Statens vegvesen

Vår referanse:
17/43186-4

Førehandstilsegn – Avkjørsle – Naust – Fv. 416 – Gnr. 123 bnr. 189 – Risasjøvegen – Lindås kommune

Figur: Siktsone retning venstre

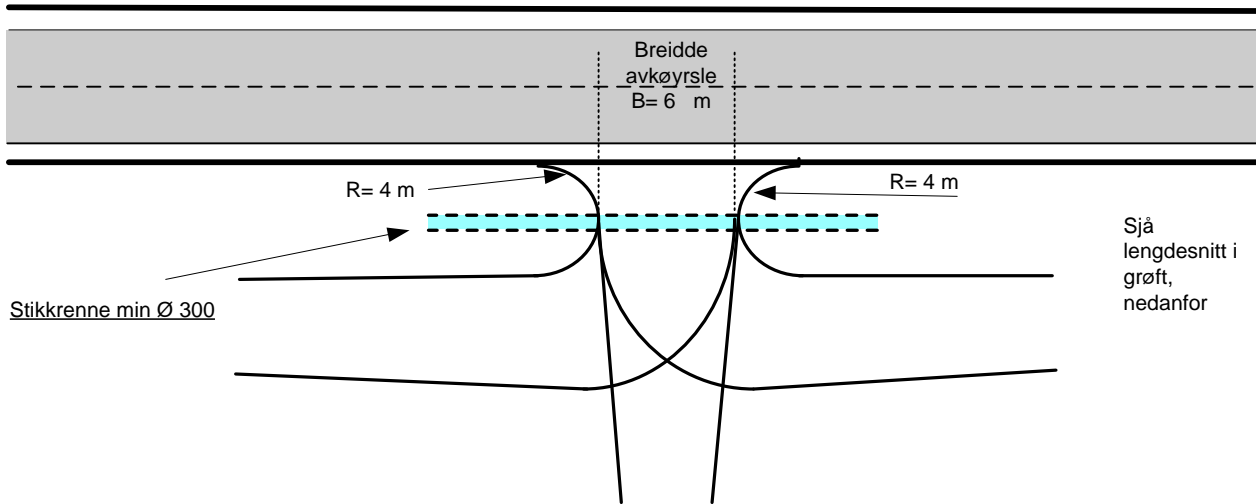
Avkøyrsla til fylkesveg oppfyller ikkje gjeldande tekniske krav til utforming slik ho ligg i dag. Krava tek utgangspunkt i skilta fartsgrense og trafikkmengde på hovudveg og tilkomstveg. På bakgrunn av dette kan vi ikkje gje eit løyve i dag, men eit førehandstilsegn om at løyve kan påreknast etter at avkøyrsla vert utbetra etter dei krav vi stiller. Vi vurderer at avkøyrsla tilfredsstillir dei krav vi setter til utforming, men at sikta retning venstre i avkøyrsla må utbetrast.

4. Frisikt 1,1 meter over bakken 4 meter inn i avkøyrsla skal vere minimum 45 meter til kvar side av køyrebana. Sikta fram- og bakover på vegen, målt 10 meter frå avkøyrslpunktet, skal vere minimum 45 meter. Eventuelle planter o,l i siktsonene kan ikkje vere høgare enn 0,5 meter. **For denne avkøyrsla må sikta ordnast i retning venstre.**
